Mission régionale d'autorité environnementale

Avis délibéré sur le projet de construction d'une centrale photovoltaïque au sol à Isle-sur-Marne et Orconte (51), porté par la société NEOEN

n°MRAe 2021APGE61

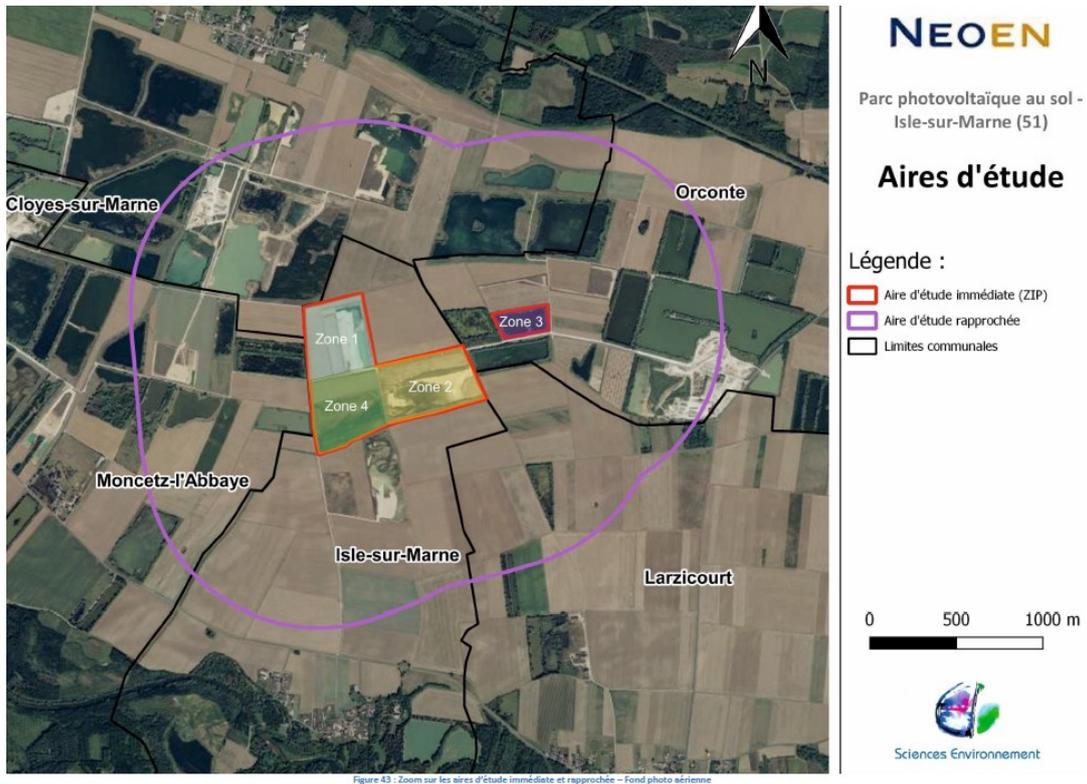
- zone 1 pour laquelle une demande de modification des conditions de remise en état est en cours (passage d'une remise en état prévue en plan d'eau à une remise en état en prairie pouvant accueillir un parc photovoltaïque) ;
- zone 2 récemment remblayée, actuellement en friche mais dont la remise en état n'a pas encore été finalisée ;
- zone 3 initialement prévue en plan d'eau, qui a fait l'objet d'un permis d'aménager pour une remise en état de prairie ;
- zone 4 remblayée, ayant retrouvé sa vocation agricole et finalement extraite de l'emprise du projet à la suite d'une analyse de variantes au projet.

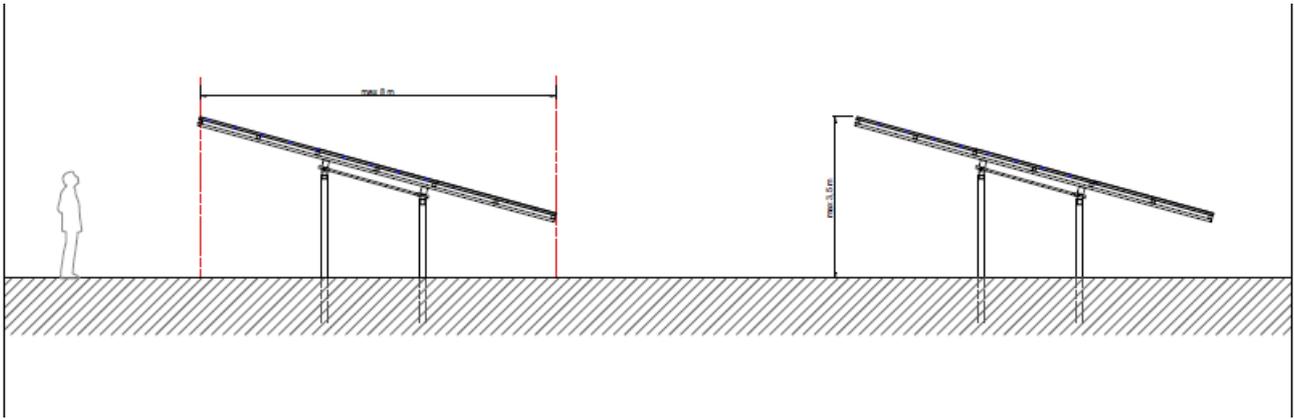
Les pieux sont ancrés dans le sol, ils peuvent être battus ou vissés. La profondeur, variant de 1,50 m à 2 m en moyenne, ainsi que le mode de mise en place seront déterminés en fonction des résultats des études géotechniques réalisées avant le lancement des travaux. En cas d'impossibilité ou difficulté technique, selon la nature du terrain, les pieux seront remplacés par des longrines (béton, gabions...etc).

L'Ae s'est interrogée :

- sur la profondeur de la nappe au droit du site et sur le risque que celle-ci soit atteinte par les pieux avec un risque de contamination en cas d'incendie ;
- sur le risque de la remontée de la nappe (cf paragraphe 3.3. ci-après) ;
- sur le risque de contamination de la nappe du fait de la dissolution par les eaux de pluie du zinc composant les tables galvanisées.

L'Ae recommande de démontrer pour les diverses techniques possibles de fondations des panneaux que celle des pieux relève de la meilleure technologie pour la protection de l'environnement à cet endroit, par rapport à des fondations non invasives, par exemple sur longrines ou massifs en béton posés au sol.
